## 改善箇所説明図

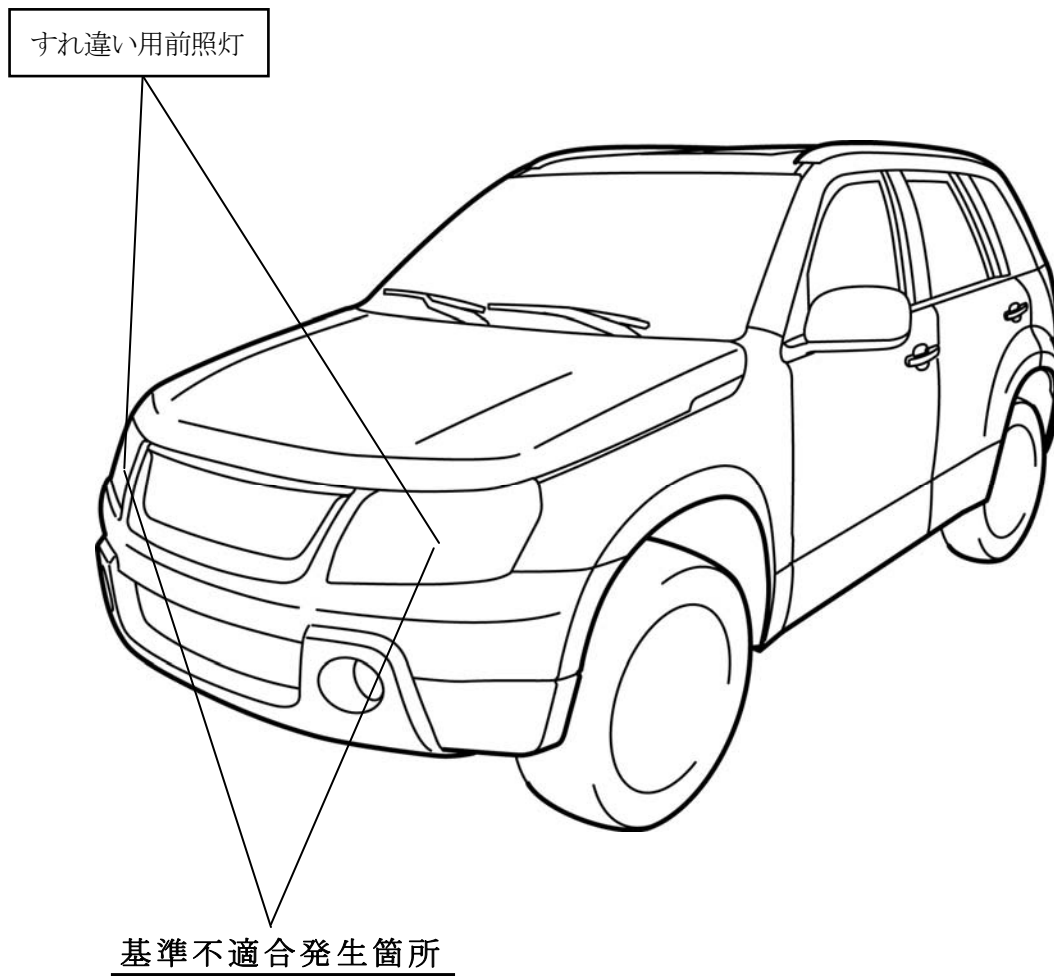
自動式の前照灯照射方向調整装置付きのすれ違い用前照灯の光軸調整が不適切なため、前照灯の照射方向が保安基準に適合しないおそれがある。

全車両、前照灯の照射方向を点検し、基準を満足しないものは光軸調整を行う。
